『USBM3069 と USB ホストコントローラとの相性問題』に関するご報告

テクノウェーブ株式会社

2006年2月10日

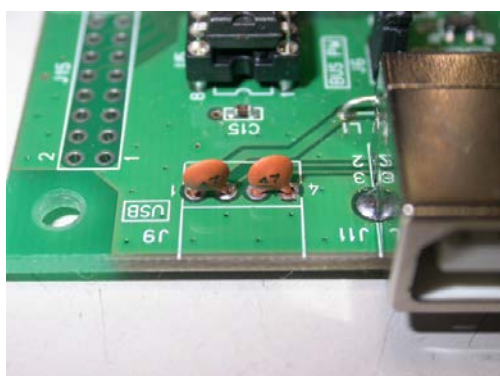
現在までに問題が確認されている『FT245B』のマーキングは“FT245BM xxx-x”または“FT245BL xxx-x”の形式のものです(写真左)。“FT245BM xxxxx”形式(写真右)では問題は確認していません(ただし、条件によっては問題が発生する恐れがあります)。

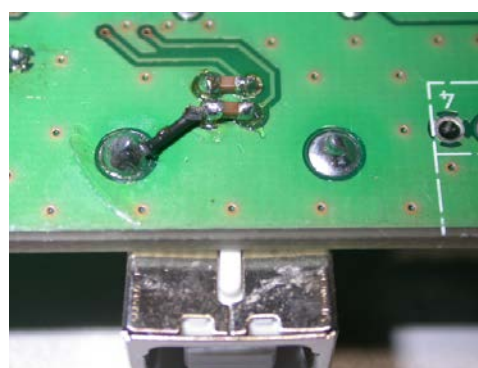
FTDI社では対策としてUSBの信号端子に47pFのコンデンサを接続することを推奨しています。弊社内の試験においては、この対策によって全ての製品が改善されております。

具体的にはUSBコネクタJ9(またはJ11)の1-2端子間と3-4端子間に47pF(耐圧16V以上)のコンデンサを挿入します。下の写真は対策の実施例です。
